Correction

**FA-2024-056: Avis de sécurité urgent
Correction pour la table d'opération TruSystem 7000**

THIS TECHNICAL SERVICE BULLETIN CONTAINS CONFIDENTIAL INFORMATION

3. Battery correctly mounted in TS7500/TS5500 (power supply side) battery mounting bracket is installed correct, battery is flat on bottom of column, distance correct:

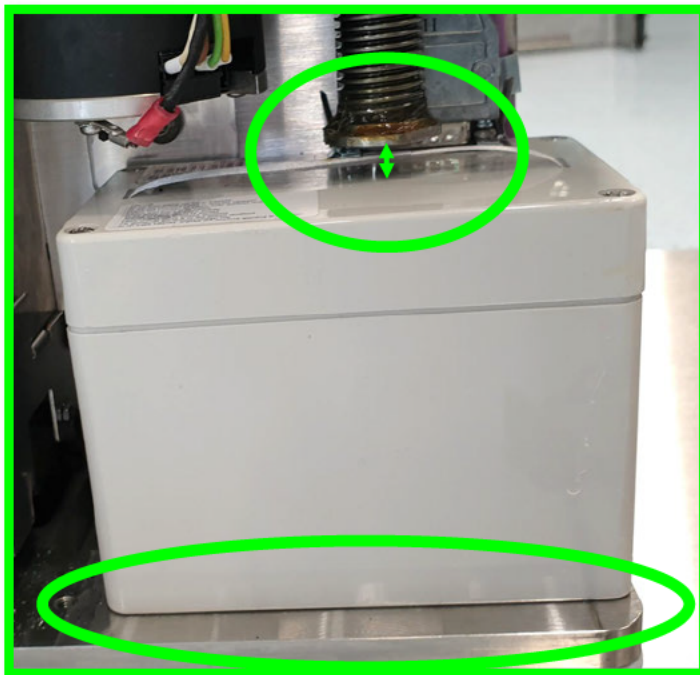
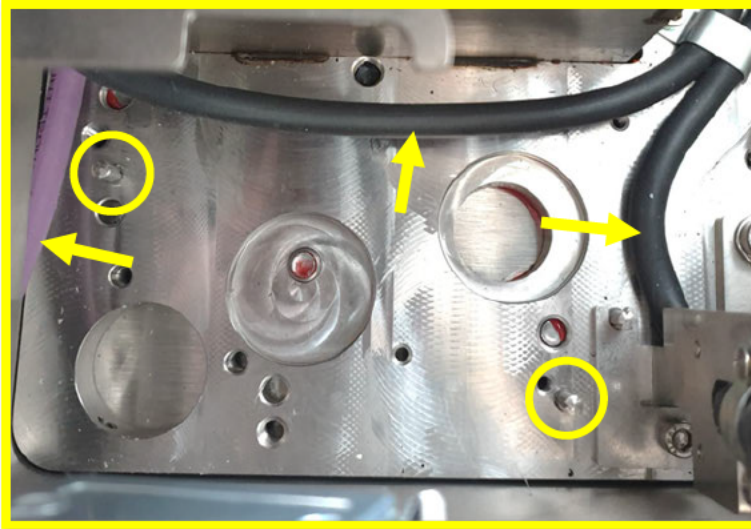
Issue details	When replacing the rechargeable batteries, Mat.1533137 or Mat.2066802, it is important to ensure the correct positioning of the batteries in the operating table. If the batteries are not placed correctly, the batteries or the battery plug may be damaged by the spindles of the tilting motor in the lowest column position. <u>A damaged Li-Ion battery is a safety risk and must be replaced.</u> ATTENTION! Failure to follow the instructions in the service manual and as a result an incorrect battery position can lead to a short circuit / smoke development / fire!!!
Solution/Action	TS7000 / TS7000dV: Instructions from the Service Manual 4990344 Chapter 6 and 18.1 must be strictly followed. TS7500 / TS7500 Hybrid: Instructions from Service Manual 4990348 Chapter 7 and 20.4 must be strictly followed. TS5500: Instructions from Service Manual 1681913 Chapter 5 and 13.3 must be strictly followed. The batteries must be seated in the positioning pins provided for this purpose on the base of the column and must sit completely flat on the base of the column. Furthermore it must be made sure that there are no cables under the batteries. It is mandatory to reassemble the battery mounting bracket and in mobile columns the cable holder in the <u>correct</u> position. A mounted holder, however, does not mean that the battery is correctly fully seated on the column base. CHECK: The distance between the top edge of the battery and the top edge of the pot can be measured as a check. This should be approx. 10cm (see photos) if the battery is installed correct.

After the batteries have been replaced, the column with the tabletop must be moved to the lowest lift position by the technician (including additional lift!). If there is a noticeable noise, it is imperative that the condition of the batteries is checked again, if they are damaged, replace them.

7. Battery correctly mounted in
TS7500/TS5500 (motor side, only
mobile column) cable holder is
installed correct, no cable under
the battery (flat on base), distance
correct:

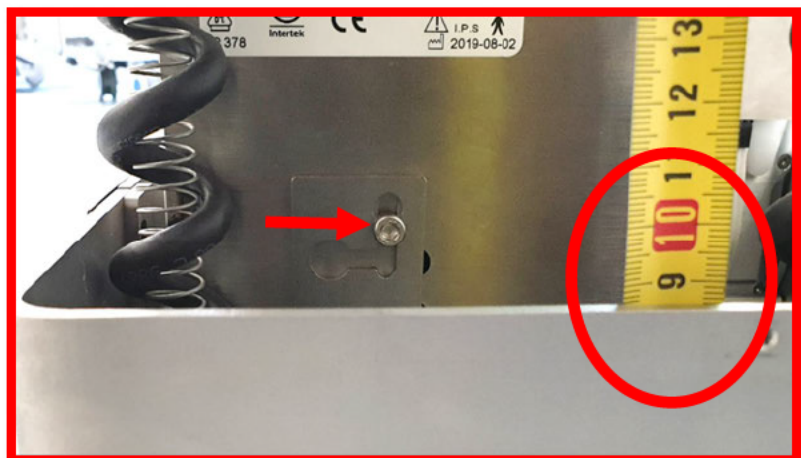
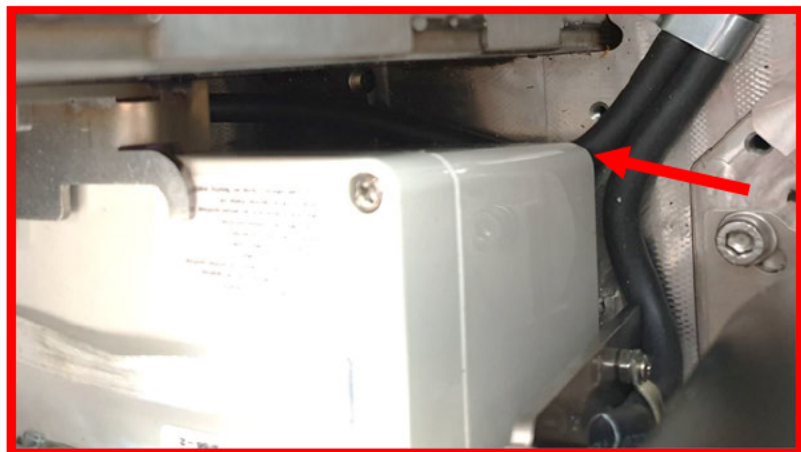
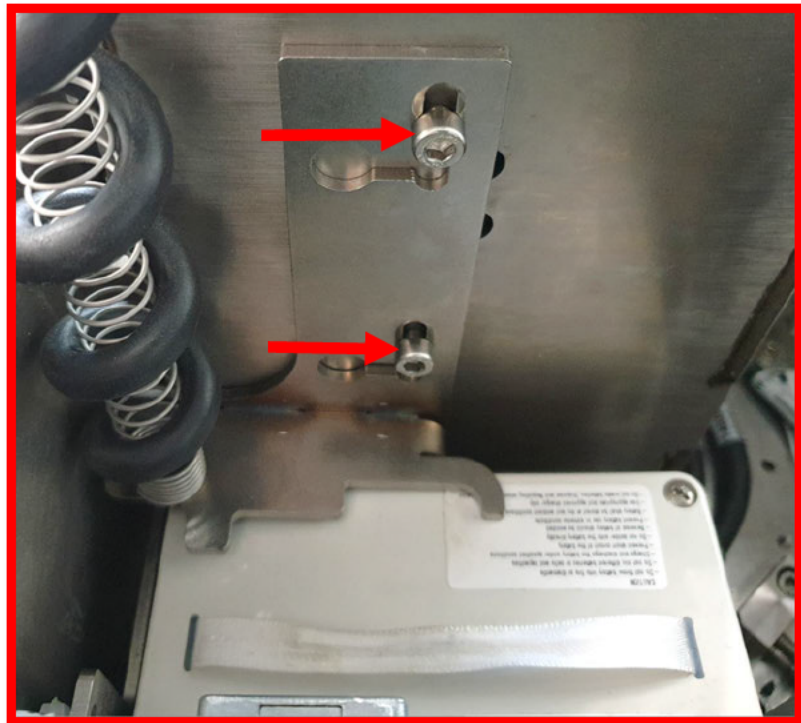
8. Battery incorrectly mounted in TS7500/TS5500 (motor side, only mobile column), cable holder is installed incorrect, cable under the battery, distance incorrect:

10. Battery correctly mounted in
TS7000(dV) (power supply side),
battery mounting bracket is
installed correct, battery is flat on
bottom of column, distance
correct:

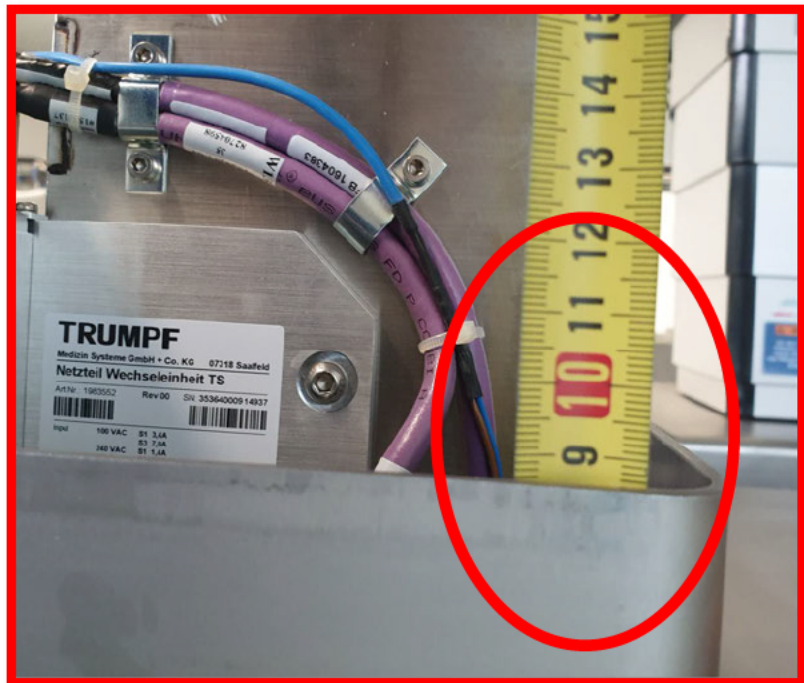
10. Battery incorrectly mounted in TS7000(dV) (power supply side), battery mounting bracket is installed incorrect, battery is not flat on bottom of column, distance incorrect:

12. Battery correctly mounted in
TS7000(dV) (motor side), cable
holder is installed correct, no
cable under the battery (flat on
base), distance correct:

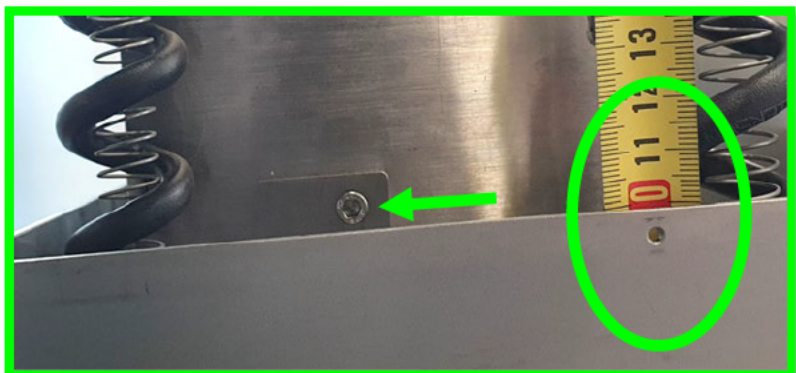
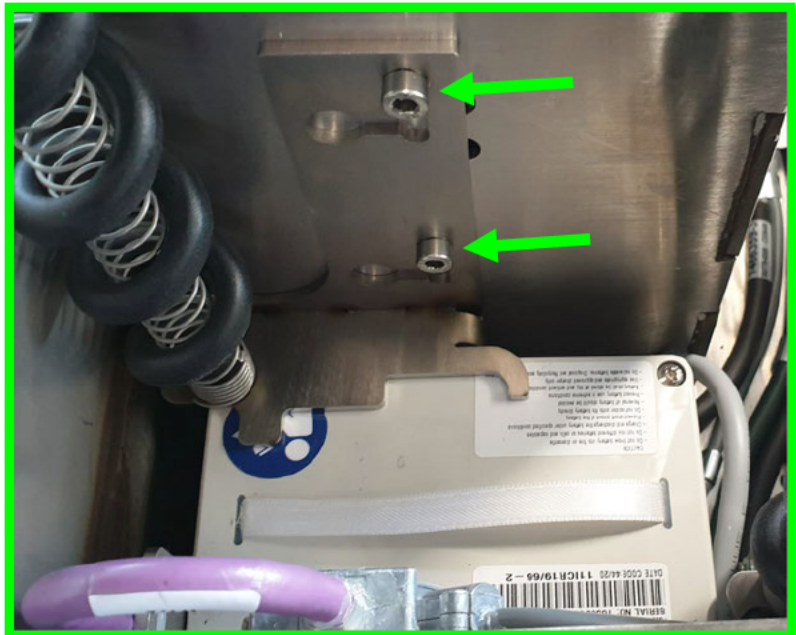
13. Battery incorrectly mounted in TS7000(dV) (motor side), cable holder is installed incorrect, cable under the battery, distance incorrect:
